**Avis délibéré de la mission régionale
d'autorité environnementale
Hauts-de-France
sur le projet de parc éolien de
la société « PE des Pistes »
sur les communes de Vertain et Escarmain (59)
étude d'impact de mars 2023**

n°MRAe 2023-7278

Carte de présentation du projet (page 369 de l'étude d'impact)

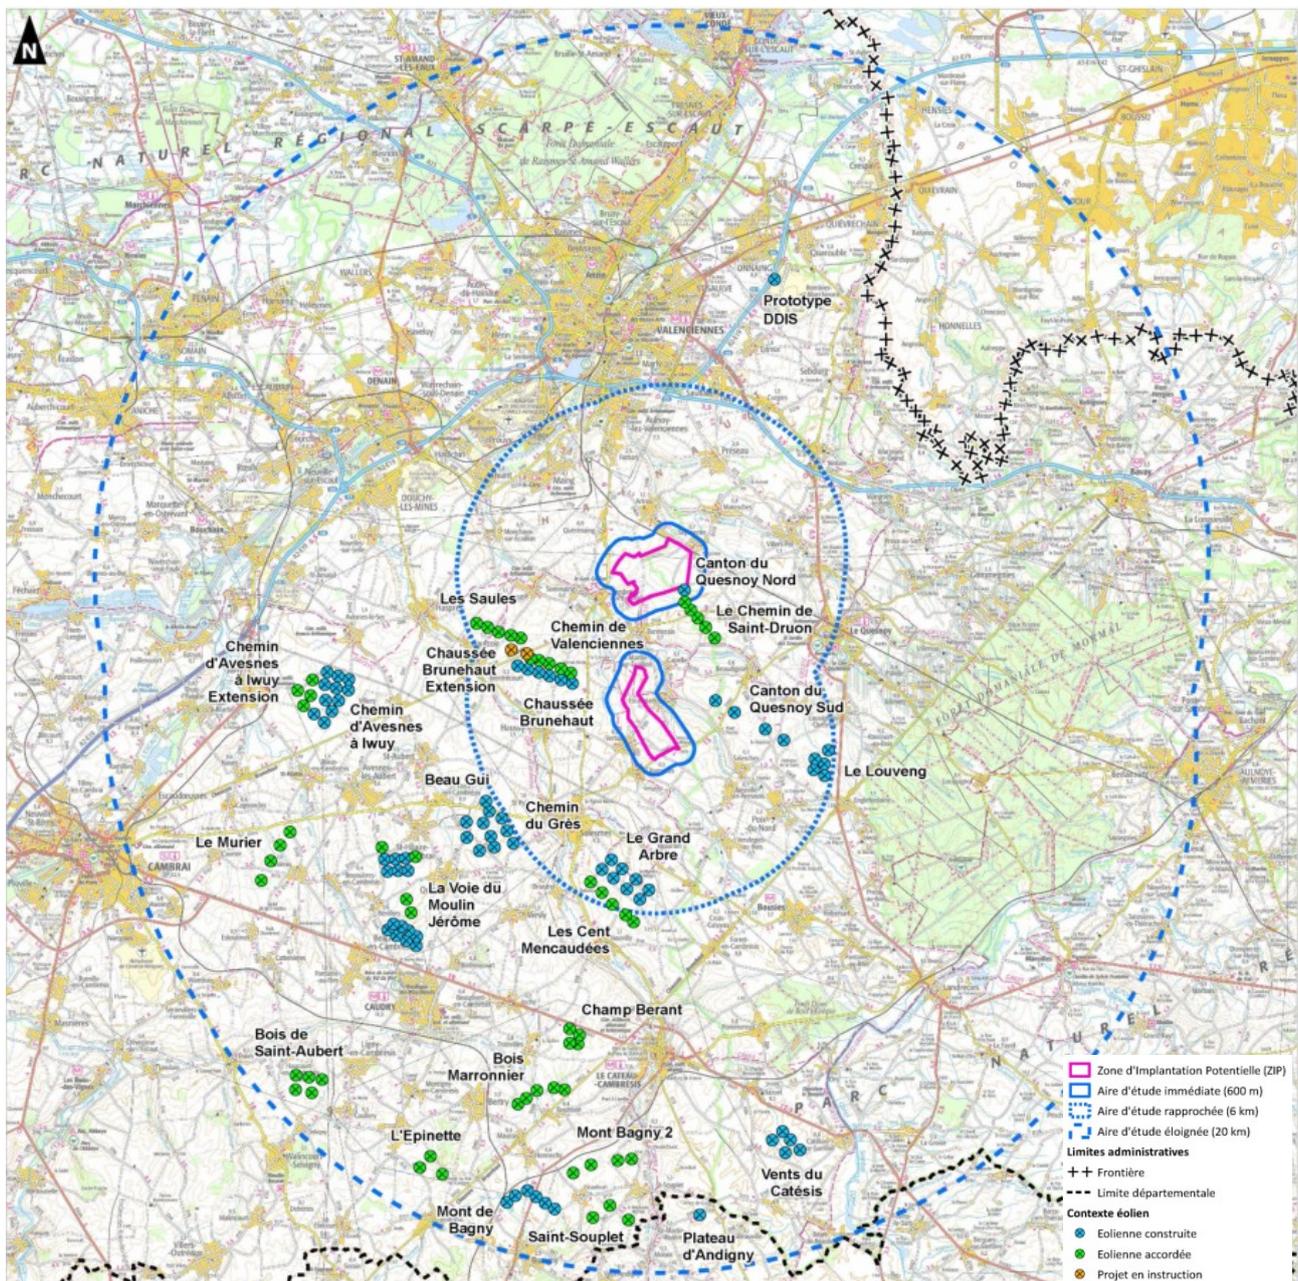
Le modèle d'éolienne n'est pas encore choisi. L'avis est rendu sur un projet de cinq éoliennes d'une hauteur maximale de 179,5 mètres en bout de pale et une garde au sol¹ de 30,5 mètres, localisées comme indiqué ci-dessous.

Le parc éolien comprend également la création de deux postes de livraison, des plateformes de montage et la réalisation ainsi que le renforcement de pistes d'accès. L'emprise totale du projet serait d'environ de 1,78 hectare (cf page 379 de l'étude d'impact).

Carte d'implantation des parcs éoliens autour du projet (volet paysager page 12)

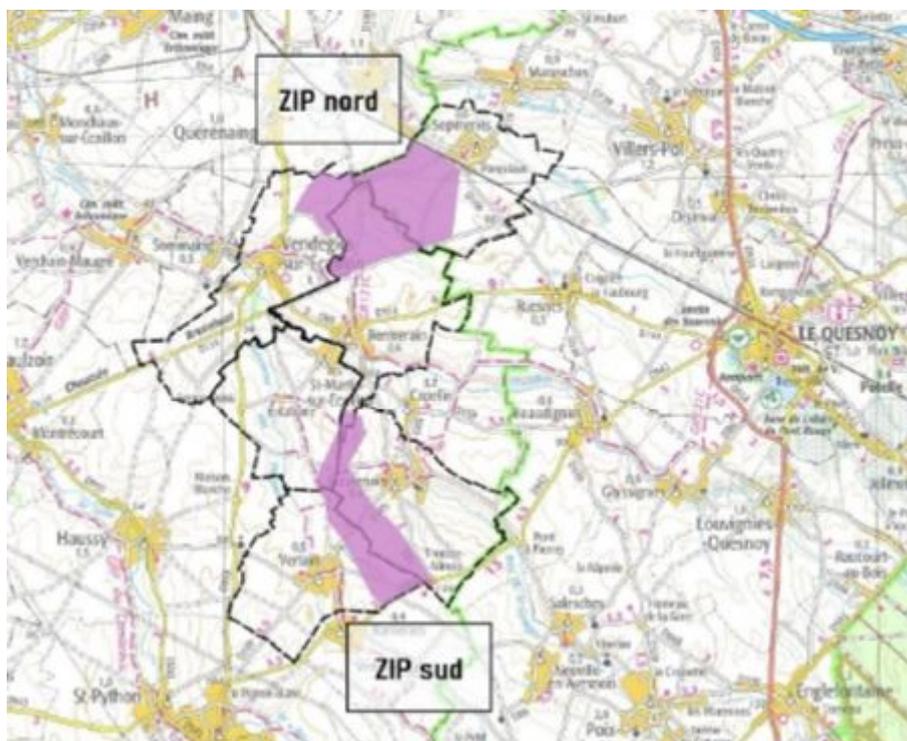
Le projet est localisé dans un contexte où l'éolien est déjà fortement présent avec 11 parcs construits, 13 accordés et un en instruction sur un périmètre de 20 kilomètres environ autour de la zone d'implantation potentielle (cf pages 11 et 12 du volet paysager).
